TECHNICAL BULLETIN

FUJI HEAVY INDUSTRIES LTD.

NO. 200-015 DATE 昭和60年 1月 7日

1. 標 題 : 新型補助燃料ポンプの装着方法について
2. 適用機体 : FA-200-180 の機体 (増加試作機を除く)
3. 適用度 : 任意事項
4. 目 的 : FA-200-180 型補助燃料ポンプとして、WELDON 社製 8172-A 型装備の型式証明を取得したので、改修要領を紹介する。
5. 指 示 : 補助燃料ポンプとエンジン駆動燃料ポンプの系統を並列方式から直列方式に変更し、補助燃料ポンプを DUKES 社製 P/N 4140-00-1 から WELDON 社製 P/N 8172-A に交換する。なお、WELDON 8172-A 型ポンプは、結線用ターミナル等を取付けた状態で P/N 203-929109-001 として提供される。
6. 実施時期 : 任意
7. 承 認 : 航空局承認対象外
- 7A. 作業区分 : 本 TB による作業は小修理に該当する。
8. 所要部品 : 必要部品表に依る。(改修 KIT 番号:T/B 200-015-1 として提供される。)
9. 特殊工具 : なし
10. 重量重心 : 無視できる。
11. 準拠資料 : なし
12. 作業手順 :
 - (1) 全ての S/W 及び燃料切換弁の "OFF" を確認し、機体に接地線を接続する。
 - (2) サービス・マニュアル項目 4-3-1 に依り、エンジン・カウリングを取外す。
 - (3) 補助燃料ポンプ冷却カバーを取外す。

図 - 1 構造改修要領図

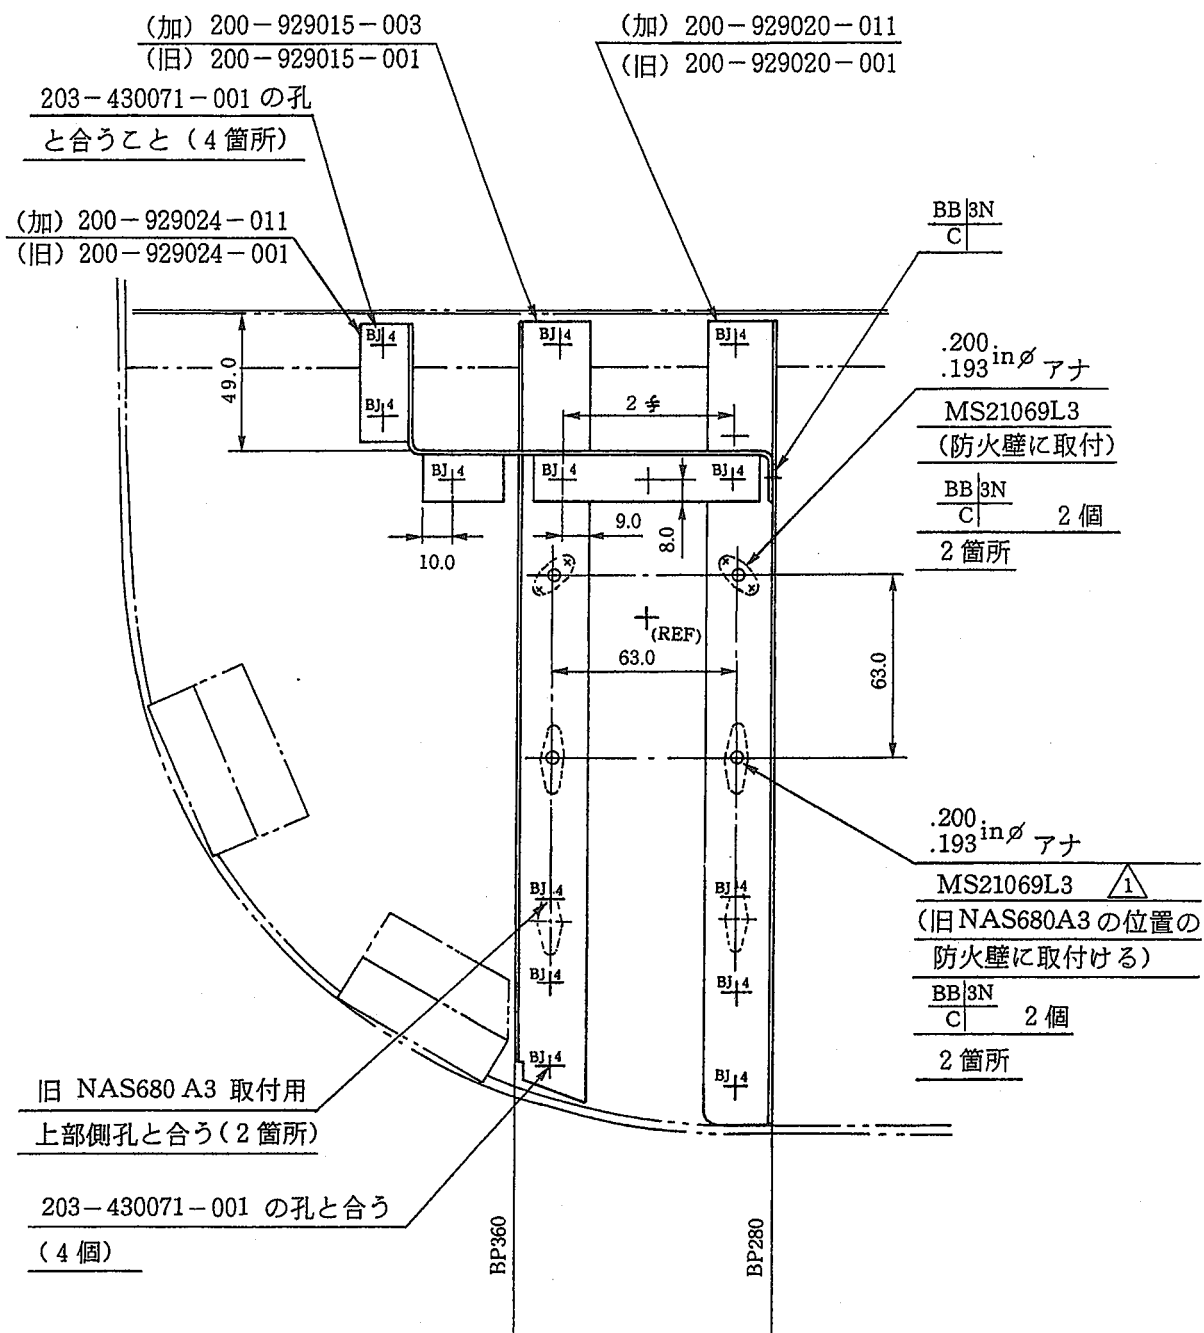
- (8) 燃料ストレーナよりテイ AN825-6D を取外す。
- (9) 開口部に盲栓を実施する。
- (10) 防火壁より補助燃料ポンプ取付ブラケット (203-929105-001 又は 203-929108-003) を取外す。
- (11) 図-1 に於いて、(旧)文字で呼び出されている補助燃料ポンプ冷却カバー取付ブラケット 200-929024-001、及び補助燃料ポンプ取付補強 L 材 2 個 200-929015-001、200-929020-001 を鋸を切り取外す。

- (12) 図-1 に於いて、前項で取外したブラケットの代りに各々ブラケット 200-929024-011、200-929015-003 及び 200-929020-011 を取付ける。
及びナット・プレート MS21069L3、4 個を取付ける。
- (13) 図-3 に於いて、前項で取付けたナット・プレートにブラケット組立 203-929121-001 をスクリュ MS35207-263 (4 個)、ワッシャ AN960D10 (4 個) 一再用で取付ける。

図-2 燃料系統改修要領図 (その1 - 正面図)

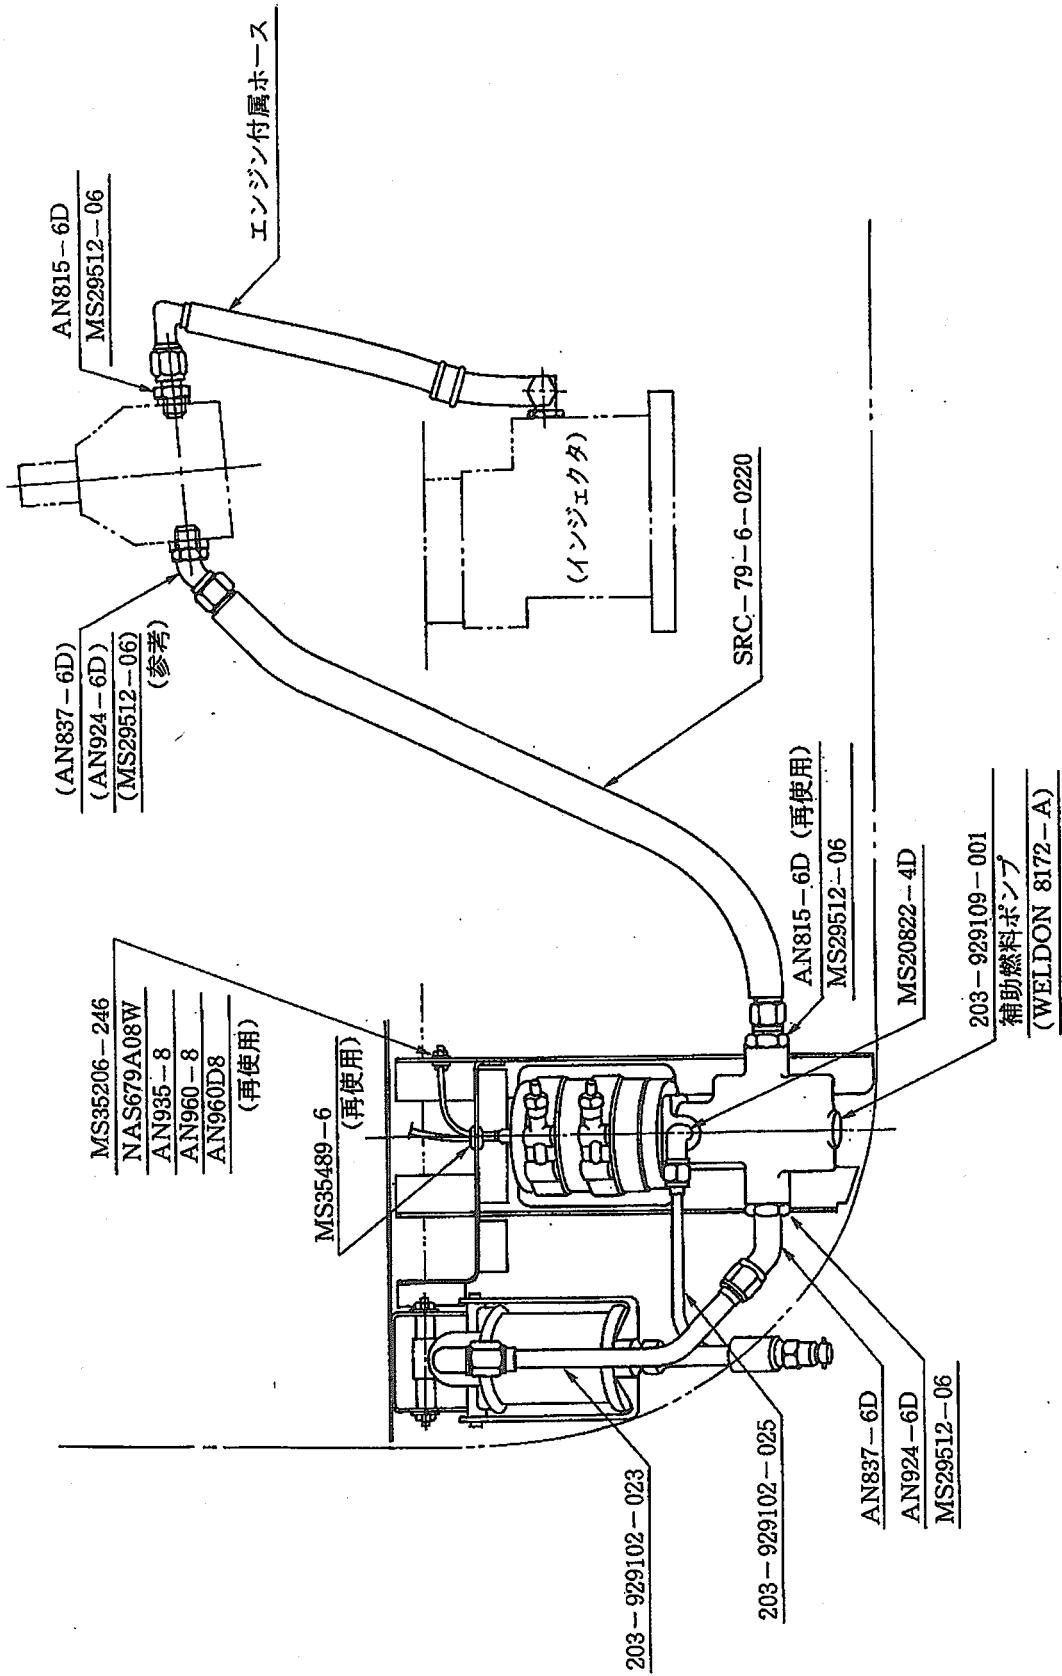
- (14) 図-2 に於いて前項ブラケット組立に補助燃料ポンプ 203-929109-001 を取付け、配線を実施する。及びエルボ MS20822-4D とチューブ組立 203-929102-025 を取付ける。
- (15) 前(7)項で取外したテイの代りに“O”リング MS29512-06 を使用し、ユニオン AN815-6D を E/G 駆動燃料ポンプに取付ける。

図-3 燃料系統改修要領図 (その2-側面図)

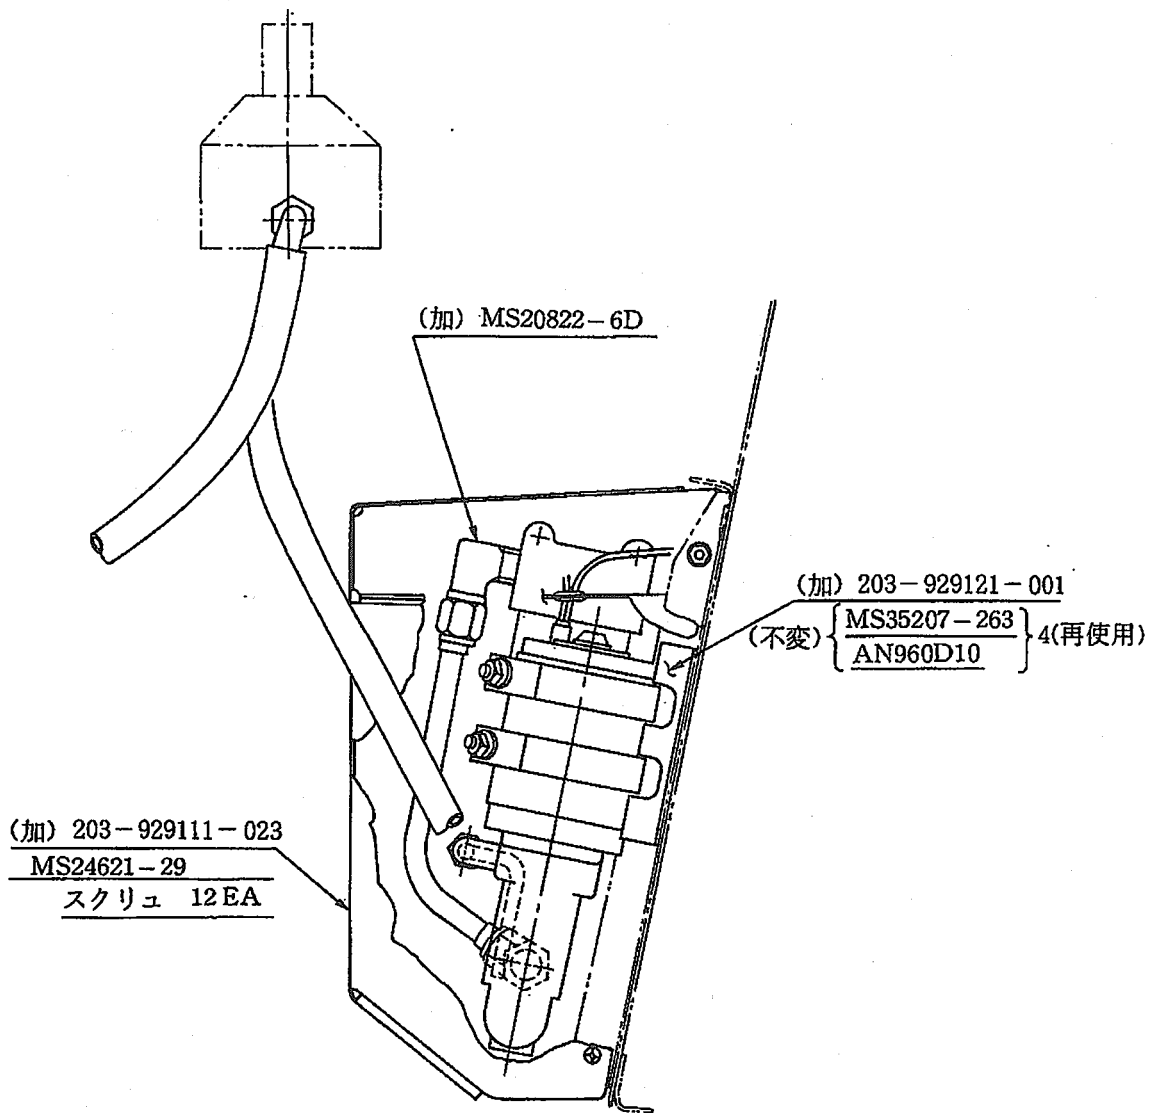
- (22) 図-3 に於いて、燃料ポンプ冷却カバー 203-929111-023 をスクリュ MS24621-29 (12EA) で取付ける。
- (23) エンジン・カウリングを取付ける。
